**ATSAKYMAI Į TEIKĖJŲ KLAUSIMUS VYKDANT KONKURSA „BIODUJŲ GAMYBOS IR BIOMETANO VALYMO ĮRANGOS IR RANGOS DARBŲ PIRKIMAS“**

Teikiame atsakymus ir paaiškinimus į Tiekėjų gautus klausimus:

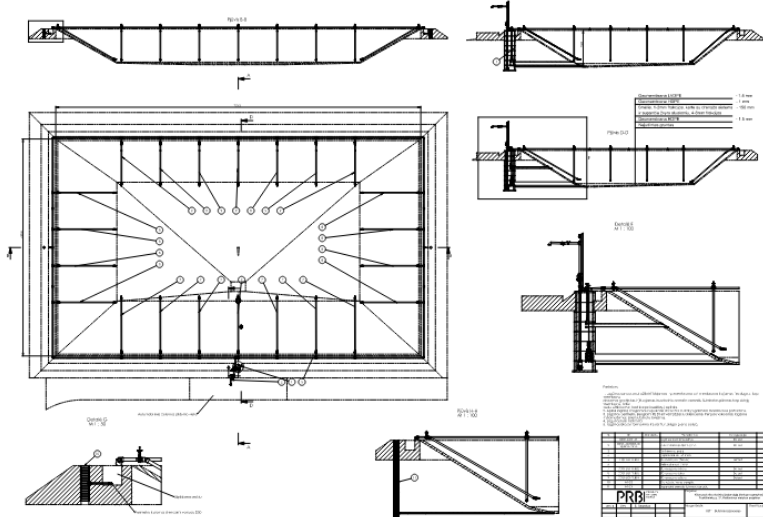
26.	<p>Prašome patikslinti, ką reiškia šis žymėjimas brėžinyje:</p>	Žvyro dangos kelias.
